## 2. ケーススタディ---写真リスト

### ◎ 標準評価となる good samle と 採点基準

上鶴間線 (南文化センター～豊町区間一部)

ライオンズプラザ入り口歩道切り下げ例

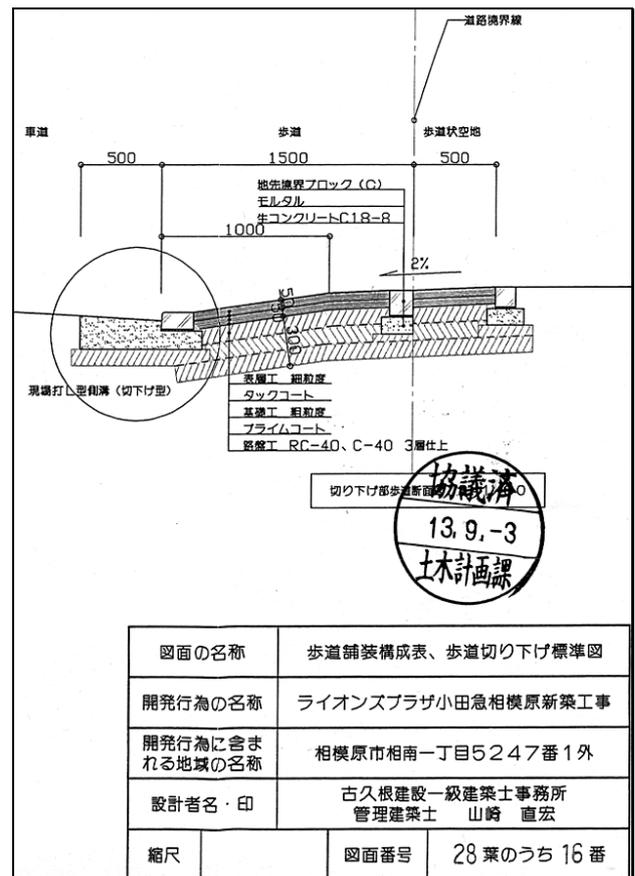
申請図

<絵に描いた餅>

▼ 福祉の街づくり条例ほか求められる構造

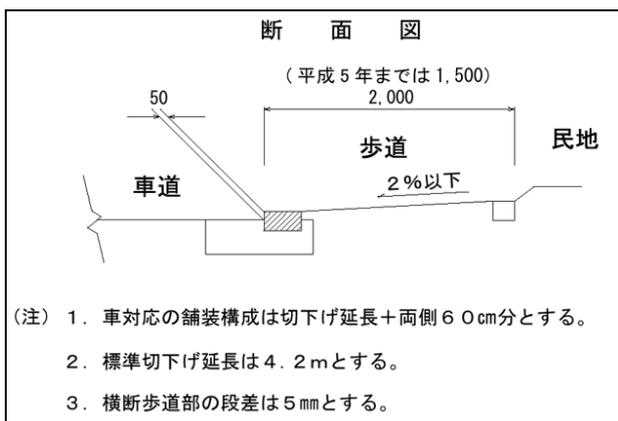
しかしすでにマウントアップされた歩道に合わせた民地

の高さは15cm以上。2%以下には数学上不可能。

2%にすりついたなら町並みは↓
